اطلاعیه فنی - تعمیراتی

شماره: ۵۸-۱۳۹۱

عنوان: احتمال خاموش شدن خودرو بر اثر تماس سیم سنسور اکسیژن دوم با اگزوز نوع خودرو: تندر ۹۰

بست دسته سیم روی گیربکس

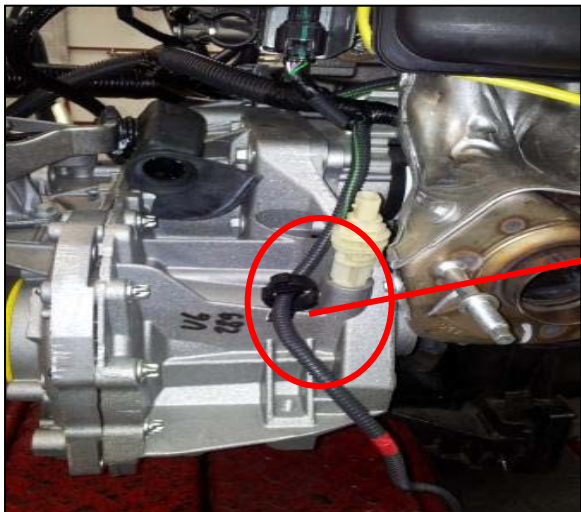
۲- مطابق تصاویر زیر سیم سنسور اکسیژن دوم به وسیله ۳ عدد بست مهار شده است لذا در صورت مراجعه خودرو با سطح آلاینده‌گی EuroIV لازم است وضعیت قرار گرفتن سیم در بست ها بررسی شده و در صورت عدم وجود بست ابتدا کل سیم از لحاظ سوختگی کنترل و در صورت مشاهده سوختگی سیم، موتور تعویض گردد و در صورت عدم مشاهده سوختگی فقط نسبت به نصب بست ها به شماره فنی ۰۲۵۲۴۱۲۳ و قرار دادن دسته سیم در آنها اقدام شود.

نمونه ای از آسیب وارد شده به دسته سیم در اثر تماس با اگزوز

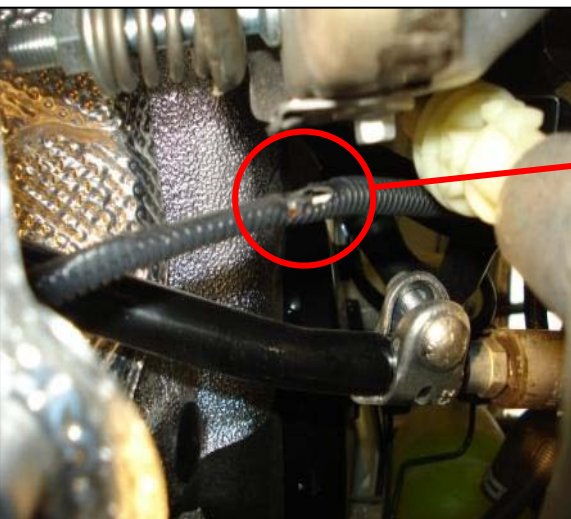
بدینوسیله به اطلاع نمایندگان مجاز پایلوت تندر ۹۰ می رساند با توجه به تغییرات مهندسی انجام شده به واسطه ارتقاء سطح آلاینده‌گی خودروهای تندر ۹۰ از EuroIII به EuroIV و افزودن سنسور اکسیژن دوم بعد از کاتالیست کانورتور، اخیراً مشاهده شده است به دلیل عدم نصب یکی از بست های دسته سیم متصل به سنسور دوم، دسته سیم با اگزوز برخورد کرده و به دلیل حرارت ناشی از اگزوز ذوب شده و موجب اتصال کوتاه و سوختن فیوز ۲۵ آمپر F2 واقع در جعبه فیوز داخل موتور و به طبع آن خاموش شدن خودرو می شود. با توجه به اهمیت موضوع از لحاظ ایمنی خواهشمند است کلیه خودروهای EuroIV که به نمایندگی مراجعه می نمایند مطابق دستورالعمل زیربررسی گردند:

فیوز ۲۵ آمپر واقع در جعبه فیوز داخل محفظه موتور

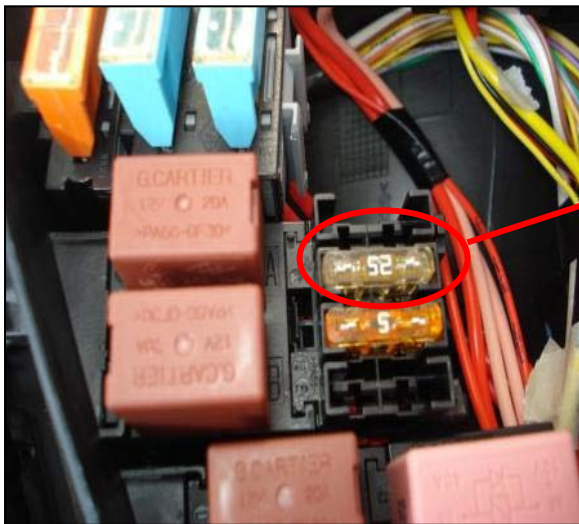
۳- در صورت مراجعه خودرو با ایراد خاموش شدن ناگهانی موتور و روشن نشدن آن و مشاهده سوختن فیوز ۲۵ آمپر جعبه فیوز واقع در محفظه موتور، موارد فوق بهدقت بررسی و نسبت به رفع ایراد خودرو اقدام نمایید.
